**ČSN  
EN IEC 60034-5  
ed. 3  
OPRAVA 1  
35 0000**

Corrigendum

**Točivé elektrické stroje –  
Část 5: Stupně ochrany dané vlastní konstrukcí točivých elektrických strojů  
(IP kód) – Klasifikace  
(IEC 60034-5:2020/COR1:2024)**

### Obrázek 6 – Normalizovaná tryska pro zkoušky s hadicí

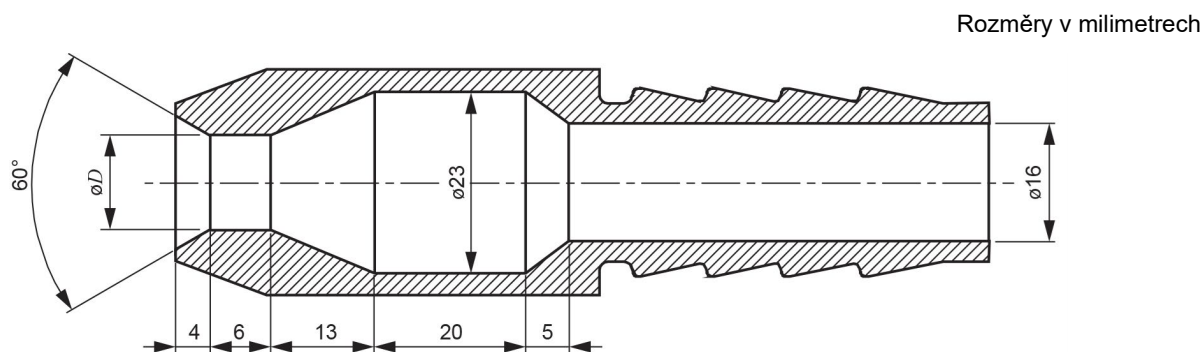
Obrázek 6 se nahrazuje takto:

$D$  je 6,3 mm pro zkoušky podle tabulky 5, číslice 5

$D$  je 12,5 mm pro zkoušky podle tabulky 5, číslice 6
